ГОСТ
24992—
2014

КОНСТРУКЦИИ КАМЕННЫЕ

Метод определения прочности сцепления в каменной кладке

Изменение № 1 ГОСТ 24992—2014 Конструкции каменные. Метод определения прочности сцепления в каменной кладке

Рисунок 1 — Сборное гидравлическое испытательное оборудование

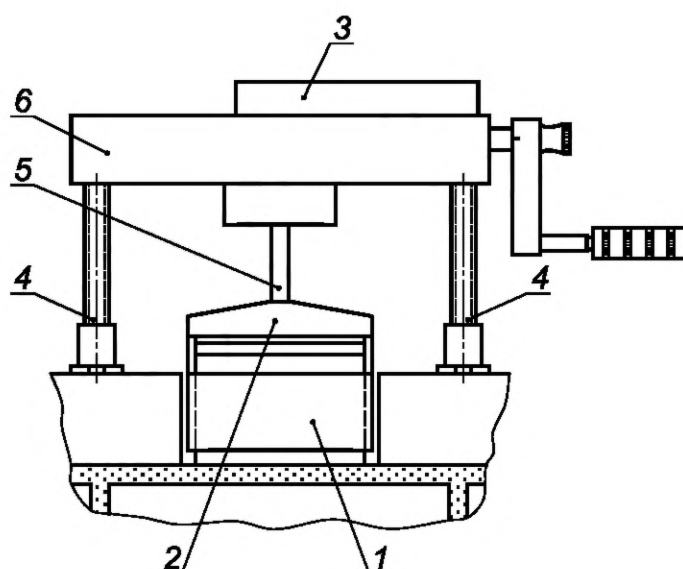
Раздел 6. Подраздел 6.1. Первое, второе перечисления изложить в новой редакции:

«- установку, указанную на рисунке 1. Перечень приборов и приспособлений, необходимых для изготовления установки, приведен в таблице А.1 (приложение А), схемы деталей — на рисунках Д.1—Д.6 (приложение Д);

Рисунок 3 — Схемы захвата кирпича и природного камня, подготовленных к испытаниям

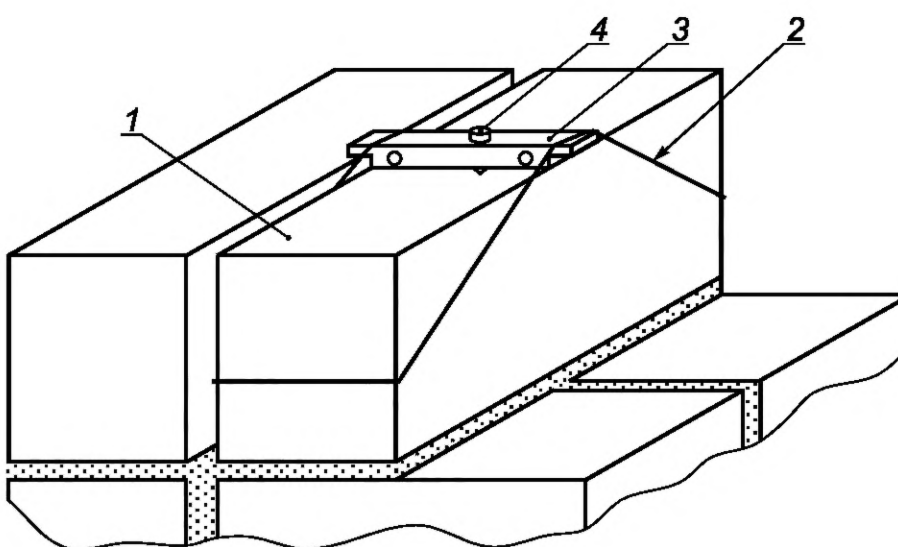
Пункт 6.3.3 изложить в новой редакции:

«6.3.3 Для испытания используют установку, указанную на рисунке 1. Схемы захвата кирпича и природного камня, подготовленных к испытанию, показаны на рисунке 3. Испытуемый кирпич 1 охватывают петлей из троса (захватом) 2 по боковым граням, затем петлю подтягивают перекладиной 3 с помощью регулировочного болта 4».

Рисунок 4 — Схема испытания каменной кладки на сцепление

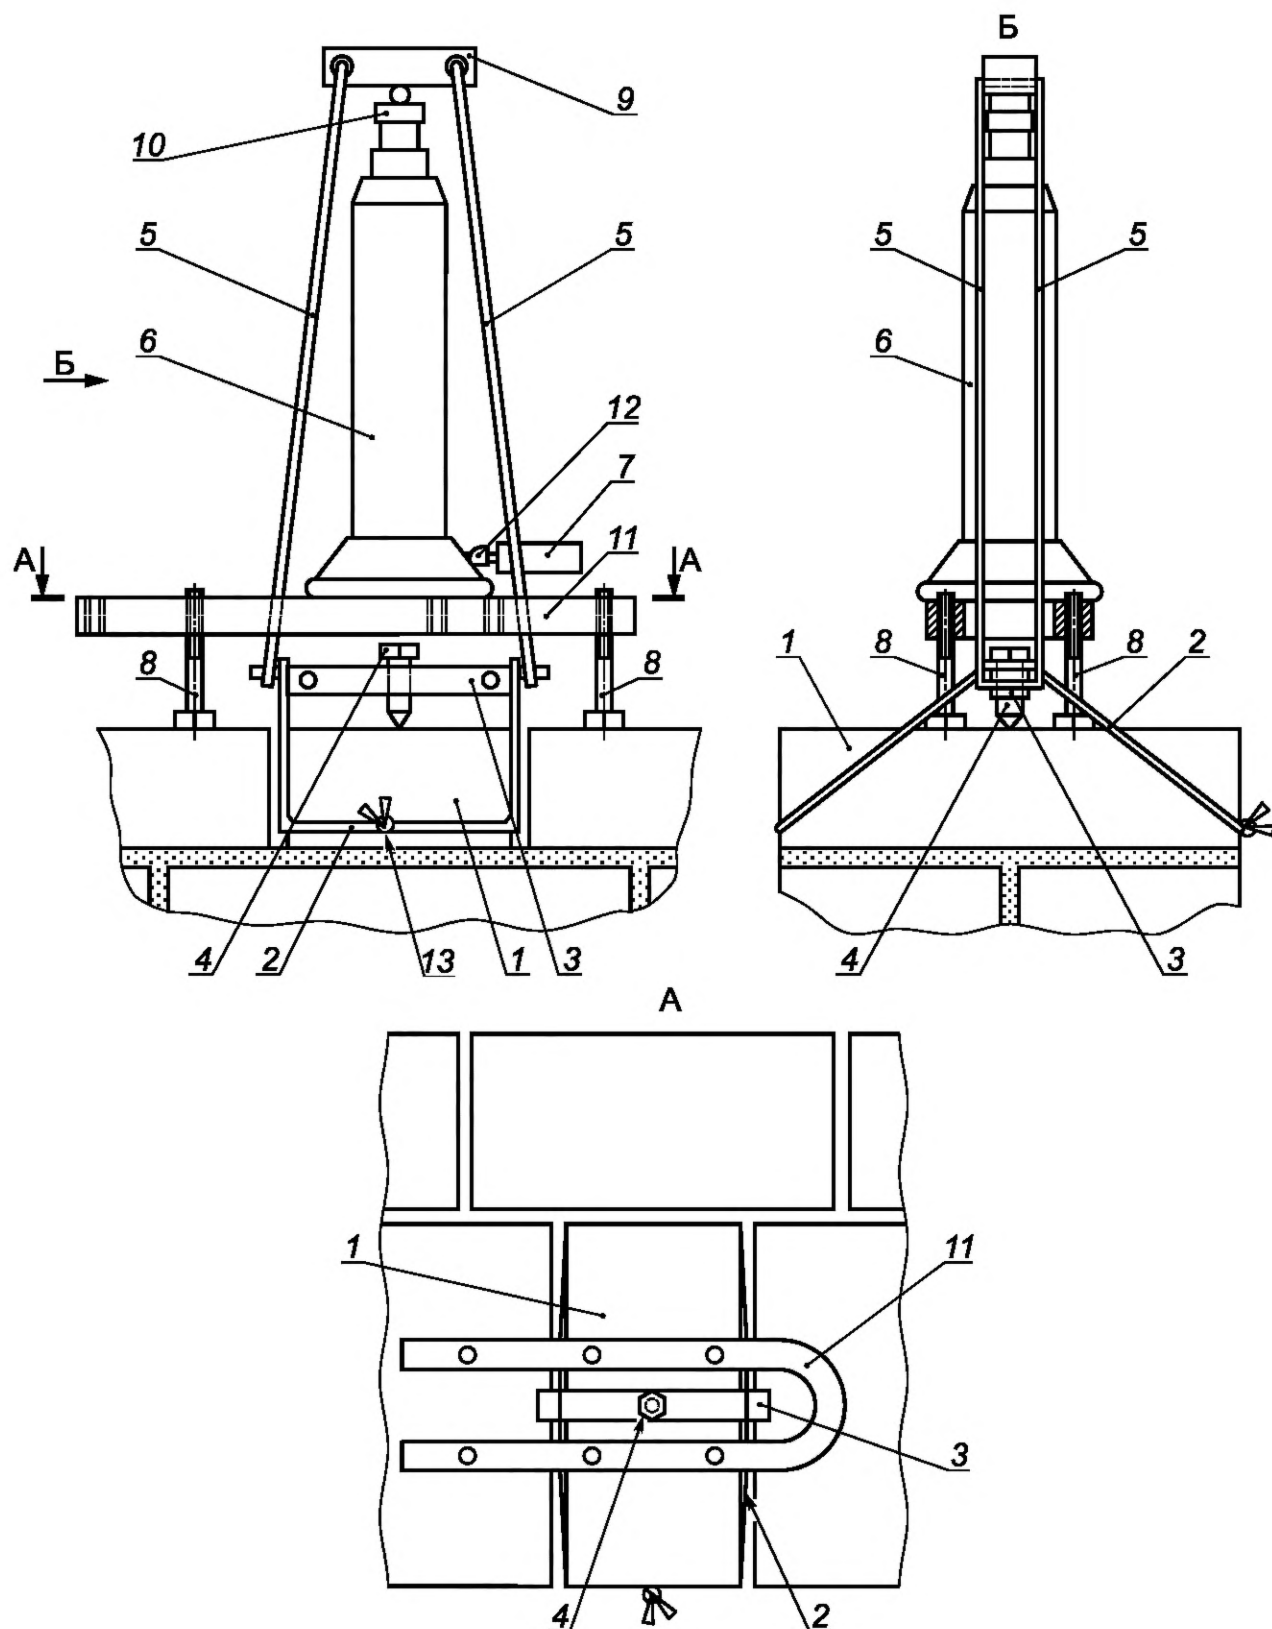
Пункт 6.4.1 изложить в новой редакции:

«6.4.1 Испытание кладки на сцепление с применением измерительного прибора, приведенного на рисунке 1, проводят по схеме, указанной на рисунке 4».

Рисунок 5а — Захватные регулируемые приспособления для испытаний образцов из кирпича размерами менее 250×120×65 мм на осевое растяжение

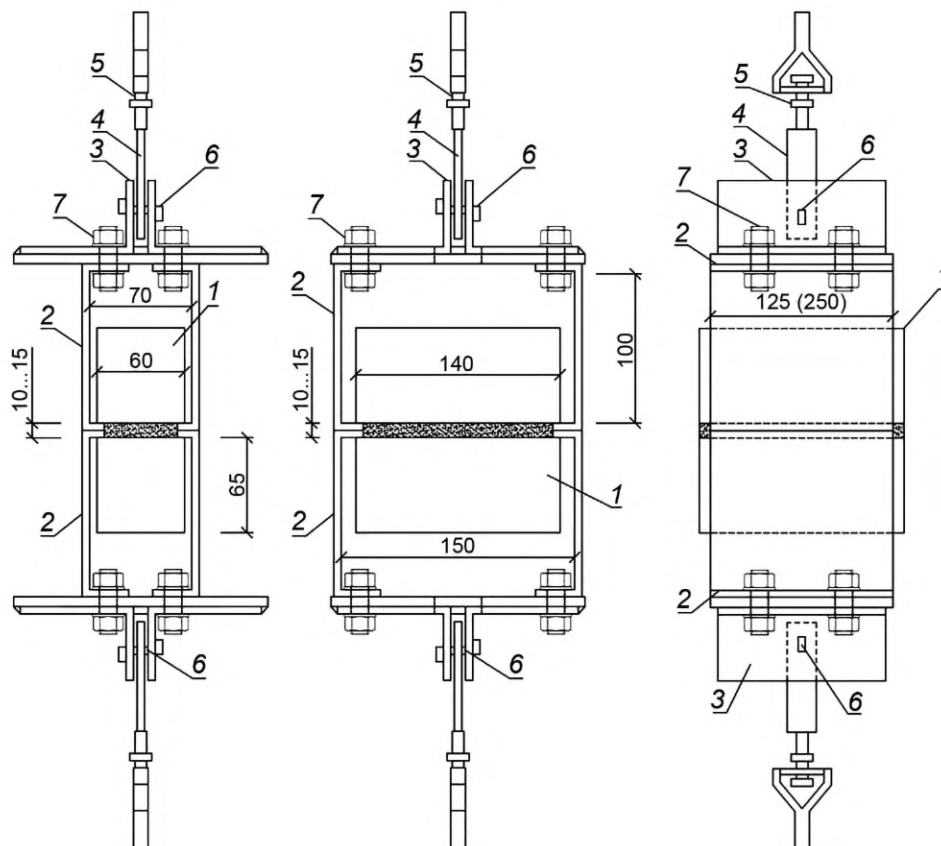
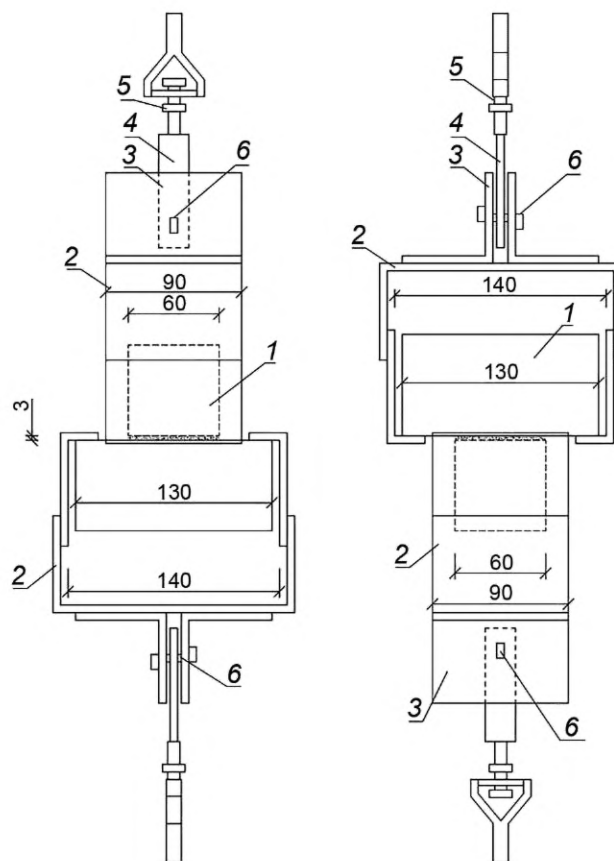
Раздел 7. Пункт 7.1.1 дополнить абзацами:

«Для испытания на сцепление образцов из кирпича формата менее 1НФ (размерами менее 250×120×65 мм) допускается применять регулируемые приспособления, приведенные на рисунке 5а.

Для испытания на сцепление образцов из природного камня с тонким клеевым швом допускается располагать части захватного приспособления перпендикулярно друг другу (рисунок 5б).

а) Образец из половинок кирпича».

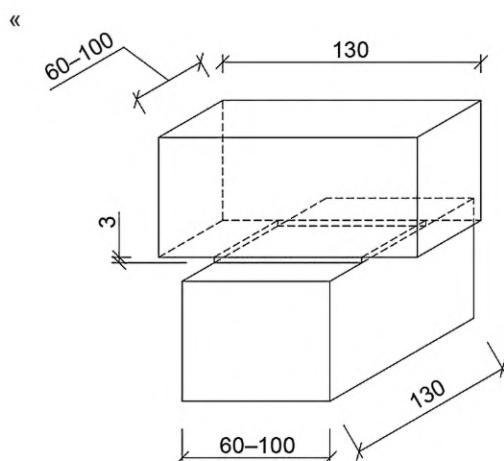
рисунок 8а) заменить новым:

Рисунок 5а — Захватные регулируемые приспособления для испытаний образцов из кирпича размерами менее 250×120×65 мм на осевое растяжение

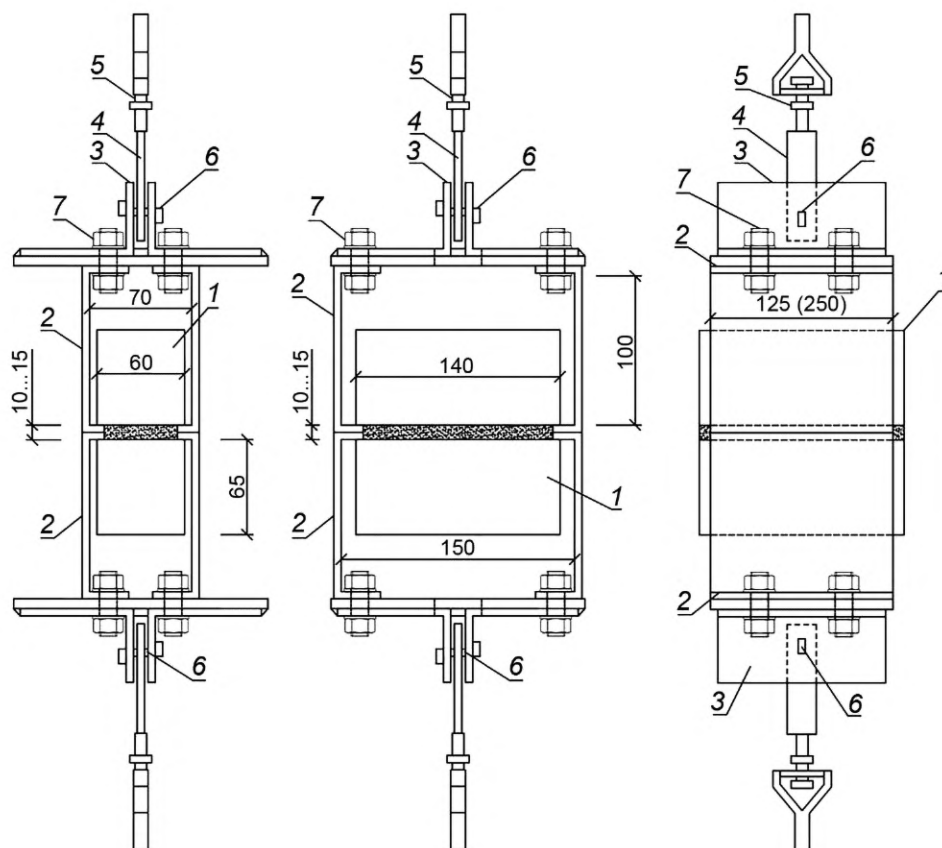
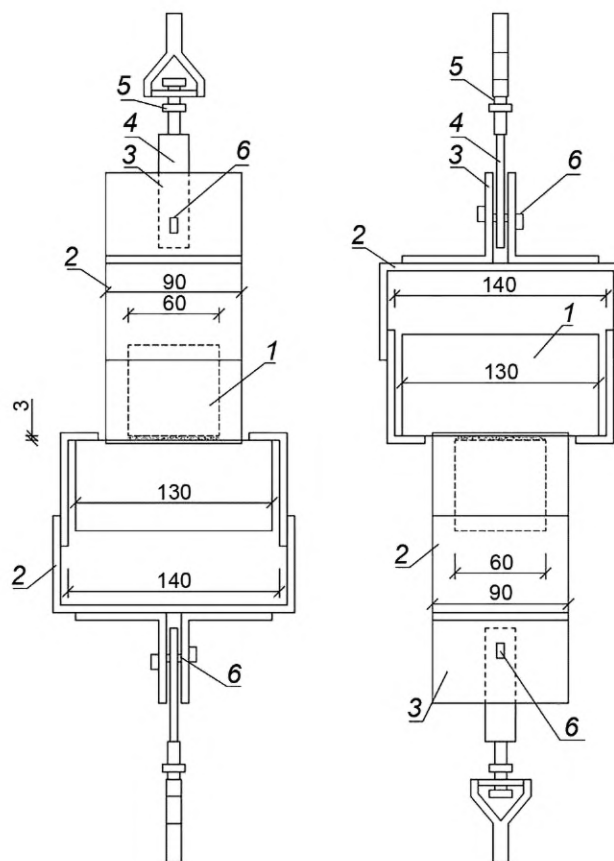
Раздел 7. Пункт 7.1.1 дополнить абзацами:

«Для испытания на сцепление образцов из кирпича формата менее 1НФ (размерами менее 250×120×65 мм) допускается применять регулируемые приспособления, приведенные на рисунке 5а.

Для испытания на сцепление образцов из природного камня с тонким клеевым швом допускается располагать части захватного приспособления перпендикулярно друг другу (рисунок 5б).

а) Образец из половинок кирпича».

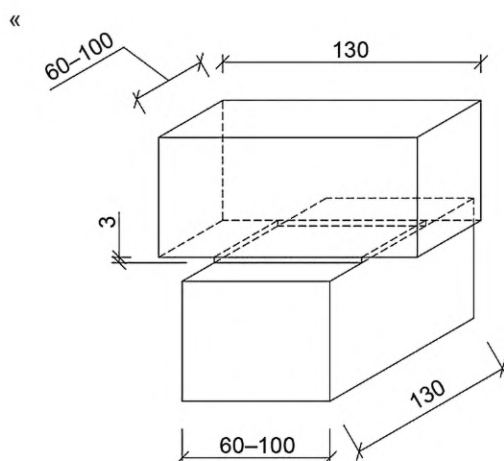
рисунок 8а) заменить новым:
